Netzausbau in der Region Heilbronn-Franken**Stellungnahme des Regionalverbands Heilbronn-Franken im Rahmen des
Planfeststellungsverfahrens für die Höchstspannungsleitung Grafenrheinfeld – Kupferzell –
Großgartach (Vorhaben Nr. 20), Maßnahme Grafenrheinfeld – Kupferzell, Abschnitt 3:
Punkt Kupferzell – Großgartach**

**Höchstspannungsleitung Grafenrheinfeld – Kupferzell – Großgartach (Vorhaben Nr. 20 BBPIG),
Abschnitt 3: Kupferzell – Großgartach**

Stellungnahme zum Anhörungsverfahren der Planfeststellung gemäß § 22 NABEG

Trassenverlauf

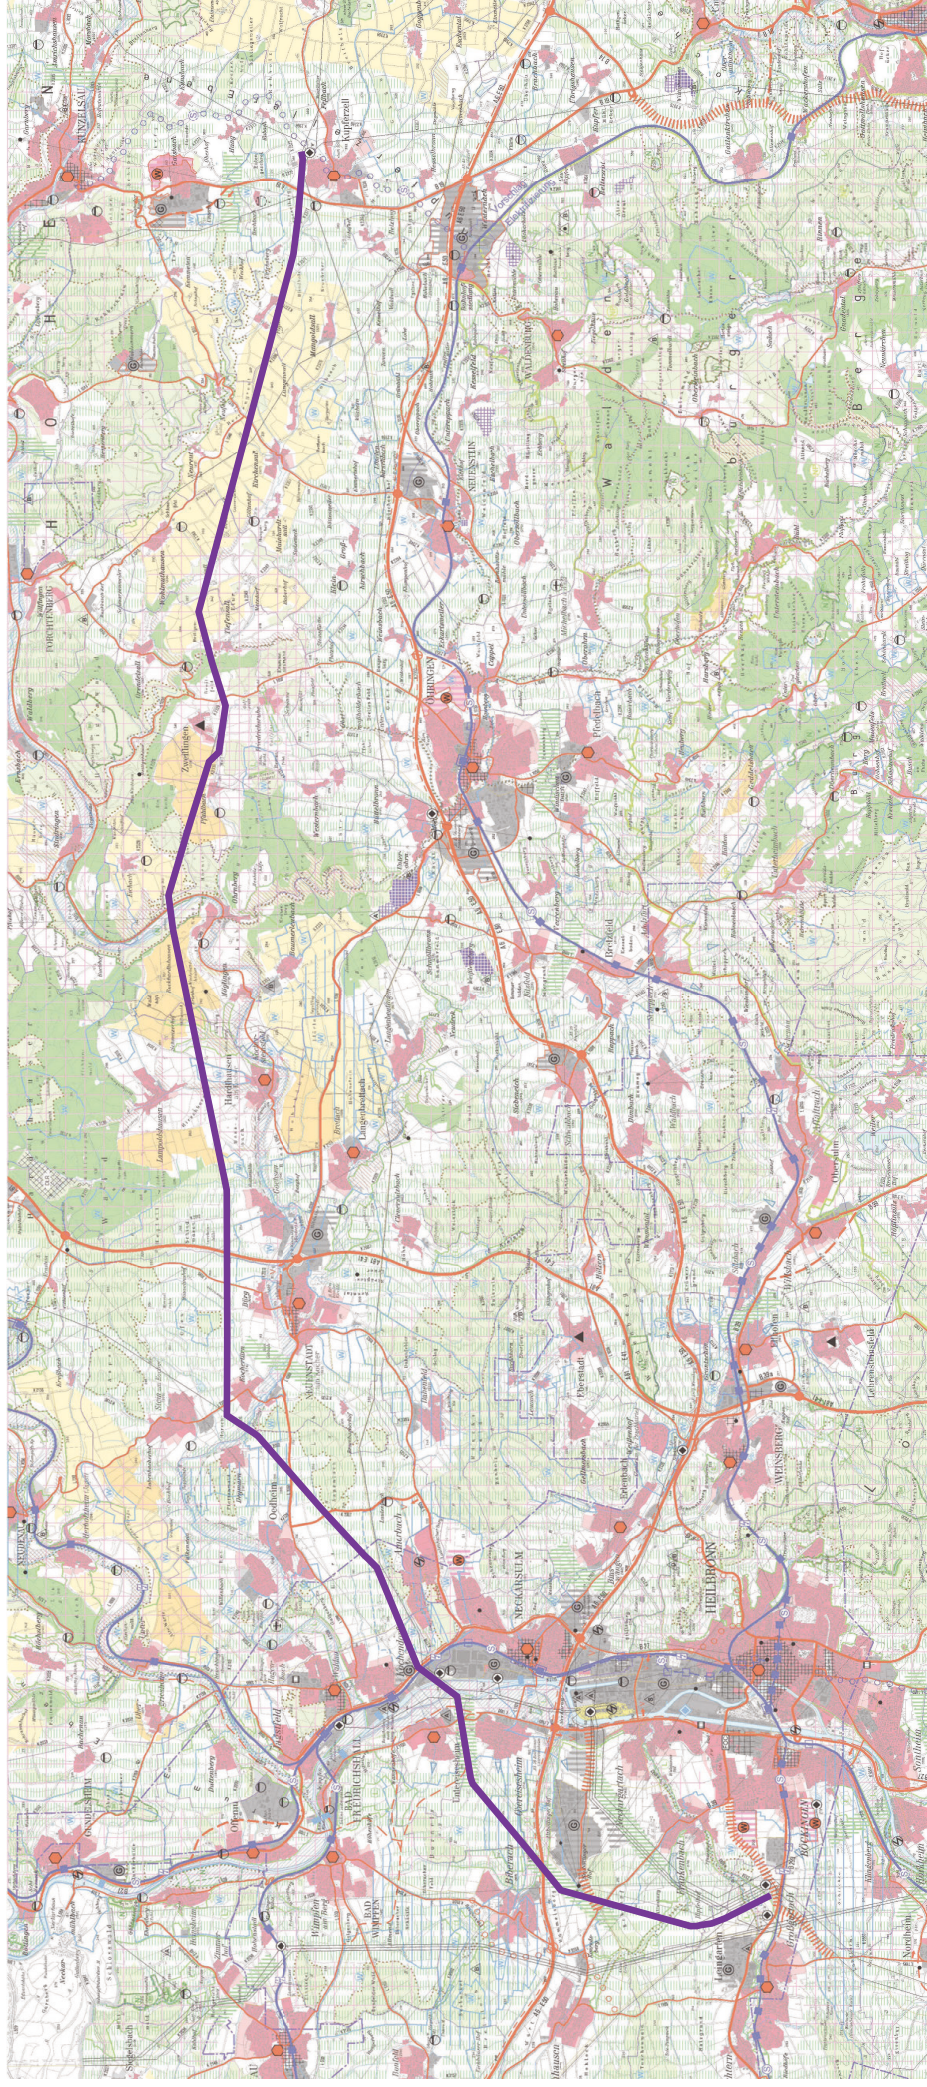
Nach den vorliegenden Planunterlagen soll die Trassenführung überwiegend als trassengleicher Ersatzneubau, gegebenenfalls lediglich unter geringen Maststandortverschiebungen innerhalb der Trassenachse, vorgenommen werden.

Nördlich von Möglingen ist innerhalb eines Vorranggebiets für Landwirtschaft sowie nördlich von Ohrnberg innerhalb eines Vorbehaltsgebiet für Landwirtschaft (nach Plansatz 3.2.3.3) ein Ersatzneubau neben der bestehenden Trasse geplant. Hierzu haben wir weitere Erläuterungen bezüglich landwirtschaftlicher Belange sowie einen Vergleich des Planungszustands mit dem gegenwärtigen Zustand in den Unterlagen gefordert. Da dies nun in den Unterlagen dargestellt ist und durch den Ersatzneubau nur geringfügige Flächen des Vorranggebiets (0,078 ha im 309 ha großen VRG) in Anspruch genommen werden, sehen wir weiterhin keine signifikanten Konflikte mit landwirtschaftlichen Belangen und damit den betroffenen regionalplanerischen Festlegungen. Hierbei ist ebenfalls zu berücksichtigen, dass es sich um einen Ersatzneubau der bestehenden Trasse (die bereits im VRG verlief) handelt, so dass eine weitgehende Minimierung vorliegt. Die vorrangige landwirtschaftliche Nutzung ist weitgehend weiterhin möglich, eventuelle verbleibende geringfügige Beeinträchtigungen sind mit Blick auf den Vorrang der Energietrasse im Konfliktfall mit den Zielen der Raumordnung vereinbar.

In den Unterlagen sind weiterhin die kleinräumigen Alternativen bei Kochertürn und Zweiflingen dargestellt, durch die zur Minimierung der Immissionen für die jeweiligen Ortslagen eine Abstandsvergrößerung erreicht werden soll. Des Weiteren wird in drei Fällen die Querung naturschutzfachlich gesicherter Flächen (FFH-Gebiet „Ohrn-, Kupfer- und Forellental“) geprüft.

Im Bereich Kochertürn wurde eine Nordverlegung um 25 bis 40 m mit einem Ersatzneubau von 9 Masten in verschobener Trasse geprüft. Diese Abweichung liegt, wie die Bestandstrasse auch weitgehend, innerhalb des Regionalen Grünzuges „Unterer Jagst-Kocher Raum“. Das Ergebnis der Gesamtabwägung ist, dass kein gewichtiger Grund für das Abrücken aus der Bestandstrasse vorliegt und der Ersatzneubau in der Bestandstrasse als vorzugswürdig zu bewerten ist. Bei einer Verlegung der Trasse wäre zwar der Immissionsbeitrag geringer, jedoch wirkt sich diese Alternative stärker auf das Landschaftsbild aus und es müsste ein neuer Mast mehr gebaut werden.

Bei Zweiflingen soll die Trasse um maximal 175 m nach Süden verlegt werden, was mit einem Ersatzneubau von 8 Masten einhergeht. Hierbei ist im Bereich der Abzweigung westlich von Zweiflingen ein VRG für Landwirtschaft berührt. Das Ergebnis der Gesamtabwägung ist, dass trotz größerer Auswirkungen auf das Landschaftsbild, die Entlastung des Siedlungsgebiets durch die deutlich niedrigeren Immissionen stärker zu gewichten sind und somit die Alternative als vorzugswürdig zu bewerten ist.

Wir begrüßen die Bestrebungen bei den Querungen naturschutzfachlich gesicherter Flächen im FFH-Gebiet „Ohrn-, Kupfer- und Forellental“ durch die geplanten Waldüberspannungen sowie den Bau herausgerückter Masten die Eingriffe in das FFH-Gebiet zu reduzieren.
